- PERIZIA DI VARIANTE N.3 -

SF.22 - Fiume Mulinazzo: Protezione spondale in massi (km 0+740 - 0+880)

MODIFICA TECNICA N.255_Rev.1

OGGETTO: Rivisitazione sistemazione idraulica lato valle

Figura 1 – Stralcio planimetrico dell'elaborato di P.V.T.2 – codifica PEID_P001_50_4137.

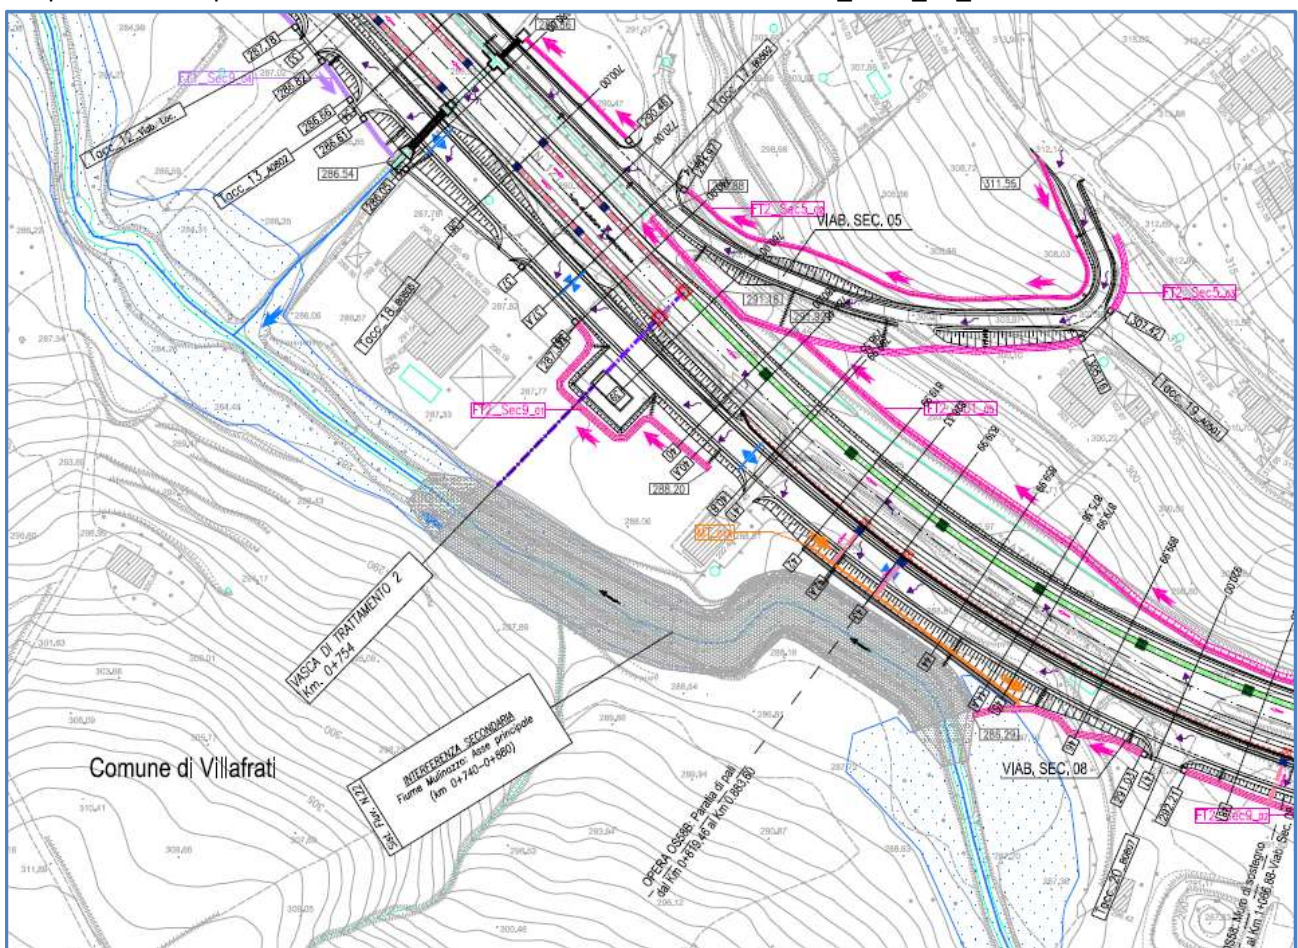
Con la presente modifica tecnica sono state apportate delle piccole ottimizzazioni planimetriche alla sistemazione idraulica in parola, al fine di migliorare il raccordo planimetrico tra le due sezioni tipologiche, garantendo la sezione minima idraulica prevista in progetto.

Figura 4 – Sezione tipo B1 sistemazione "SF22" - elaborato di Modifica Tecnica n. 255 codifica PEID_B026_51_4137.

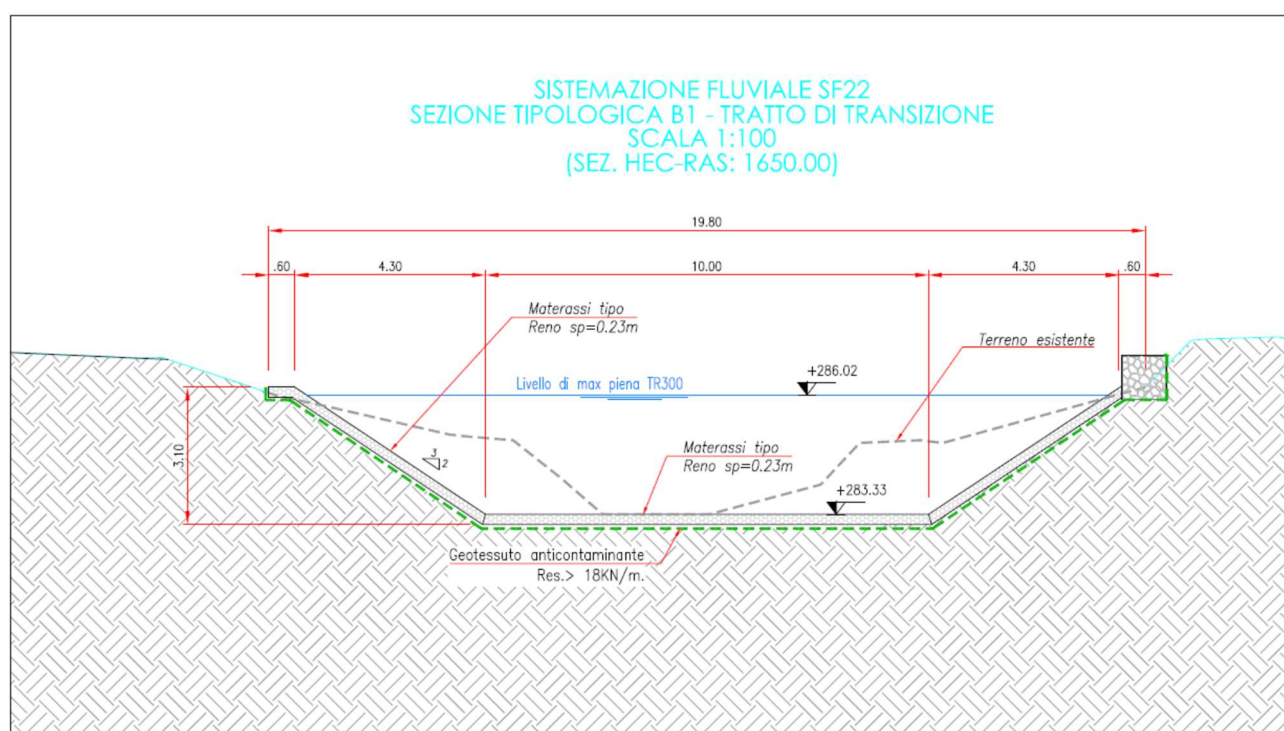
Inoltre, a seguito della rimozione della fitta vegetazione presente sull'area di realizzazione della sistemazione idraulica in parola, è stata riscontrata la necessità di introdurre una nuova sezione tipologica che permetta un migliore inserimento dell'intervento previsto in progetto rispetto all'orografia esistente.

Si riporta a seguire la nuova sezione tipologica denominata "B1" introdotta con la presente modifica tecnica:
